Naše označení:
2023-0809-2

Datum:
9. 8. 2023

Připomínka k návrhu změny Z 3517/00 Územního plánu sídelního útvaru hlavního města Prahy

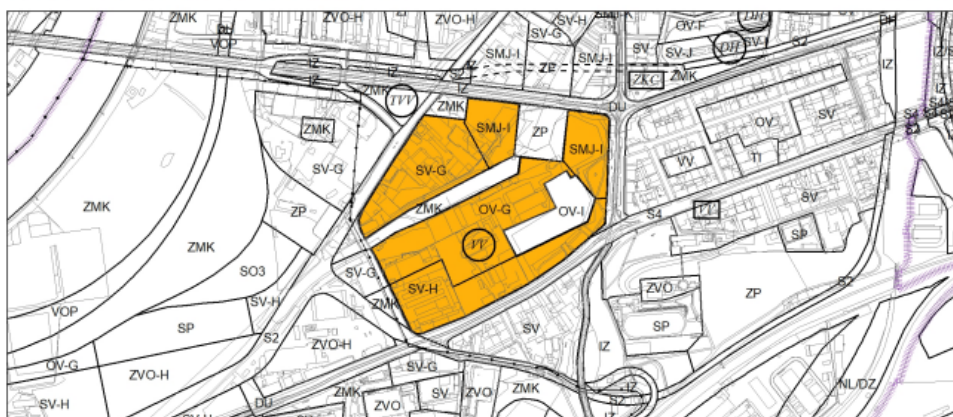
Návrh na pořízení změny schválený usnesením ZHMP č. 18/48 ze dne 2. 7. 2020 neodpovídá svým rozsahem finálně navržené změně:

Podle našeho názoru nelze na základě nově zpracované studie tak výrazně měnit rozsah původně navržených změn. Mělo se totiž jednat pouze o „úpravu“ územního plánu v rozsahu změn koeficientů a nyní se navrhuje změna rozsahu funkčních ploch včetně těch, které v původním návrhu upravovány vůbec nebyly. A to včetně zařazení ploch pro veřejně prospěšné stavby. Tím dochází k významným zásahům a změnám hodnoty předmětných pozemků, o kterých by měli být jejich vlastníci, ZHMP i veřejnost řádně informována.

Preferujeme znovuprojednání změny včetně schválení podnětu na změnu v aktuálně projednávaném rozsahu.

OPATŘENÍ PRO ZVÝŠENÍ RETENCE DEŠŤOVÉ VODY V ÚZEMÍ

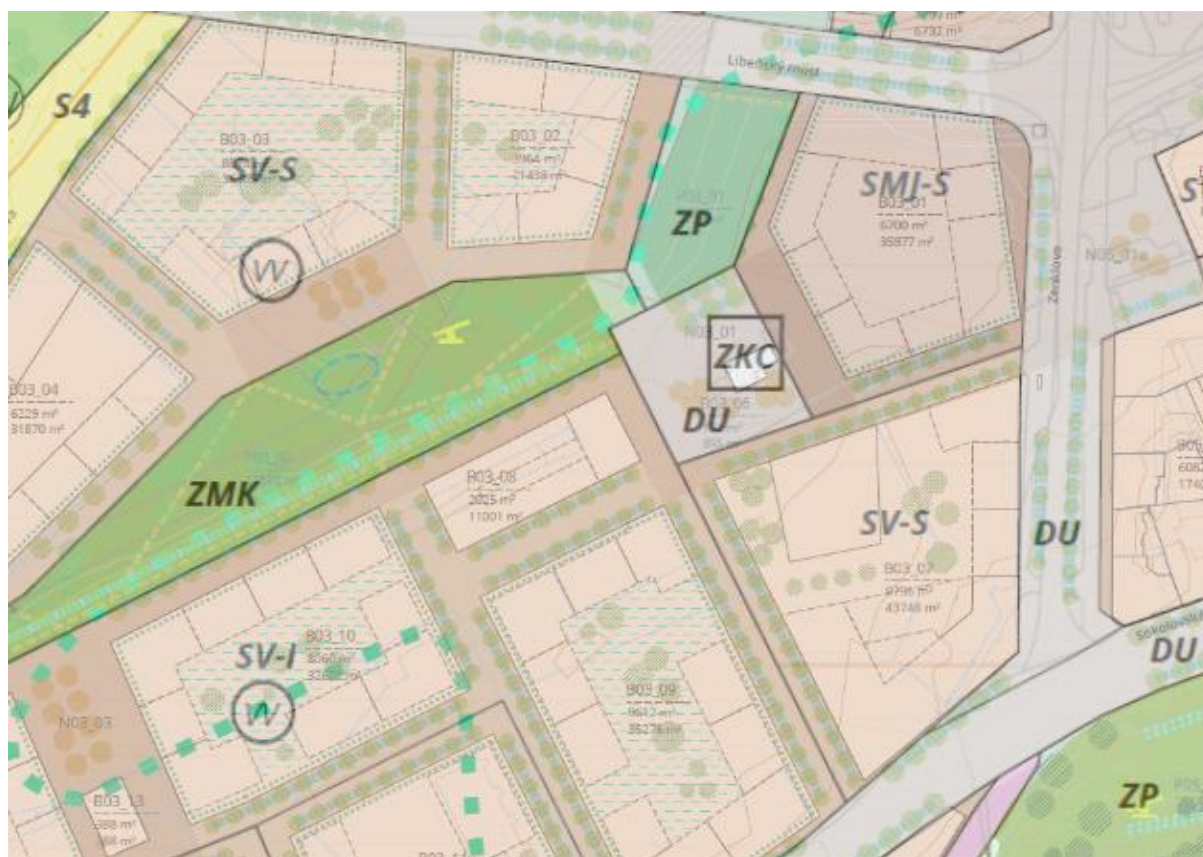
Dále upozorňujeme, že do funkčních ploch se specifickými koeficienty i územní studie umisťuje jednak plochy veřejných prostranství se stromořadími a navíc v příslušných stavebních záměrech požaduje realizaci vegetačních střech a vnitroblokové zeleně (viz soutisk níže). Všechny tyto prvky jsou do koeficientu zeleně započitatelné.

-  plocha s potenciálem pro umístění plošného polderu
-  potenciál pro zasakovací prokořenitelné pásy
-  veřejně přístupné vnitrobloky
-  potenciální trasa liniových průlehů (swales)
-  označení bloků s požadavkem realizace "zelených" vegetačních střech

Na základě výše zmíněného je pro nás tedy nepřijatelné z hlediska udržitelného rozvoje města stanovit koeficienty zeleně v zastavitelných plochách v tomto území na 0,1 nebo dokonce 0. V zastavitelných plochách územní studie vymezuje veřejná prostranství se stromy a další započitatelná opatření; v rozsahu metodiky stávajícího územního plánu je možné započítat do koeficientu zeleně jak plochy na konstrukci vč. stromů, tak také například popínavou zeleň. Odůvodnění stanovení takto nízkých koeficientů není z pohledu našeho spolku akceptovatelné, a proto požadujeme jejich navýšení.
